Odpowiedzi na pytania
do postępowania pn.:
„Dostawa 2 ambulansów sanitarnych z podstawowym wyposażeniem”

A - wysokość drzwi
B - wysokość przejścia

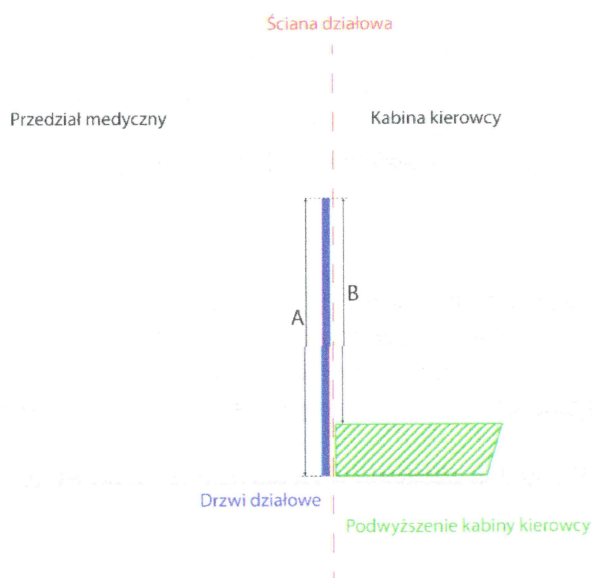
Dotyczy parametr punktowany nr 9 (wysokość przejścia) – prosimy o potwierdzenie, że Zamawiający punktuje „wysokość przejścia pomiędzy kabiną kierowcy przedziałem pacjenta” a nie „wysokość drzwi” zamontowanych w przegrodzie pomiędzy ww. przedziałami.

Nieuczciwi Wykonawcy tj. chcący za wszelką cenę uzyskać dodatkowe punkty za oceniany przez Zamawiającego parametr funkcjonalny mogą zaoferować ambulans z przejściem pomiędzy kabiną kierowcy a przedziałem medycznym, gdzie wysokość drzwi przesuwanych będzie większa niż rzeczywiste przejście. W związku z powyższym prosimy o jednoznaczne potwierdzenie czy Zamawiający będzie punktować wysokość „przejścia” czy też wysokość „drzwi”. Poniższy rysunek przedstawia różnicę pomiędzy wysokością przejścia w wysokości drzwi.

Odpowiedź nr 2: TAK – Zamawiający punktuje wysokość przejścia (otworu drzwi) a nie wysokość drzwi – wysokość otworu drzwi mierzona od górnej krawędzi otworu do powierzchni podłogi w kabinie kierowcy - zapis w SWZ tabela nr 2, poz. nr 9 oraz w załączniku nr 1d do SWZ, tabela nr 5a poz. 5.9.
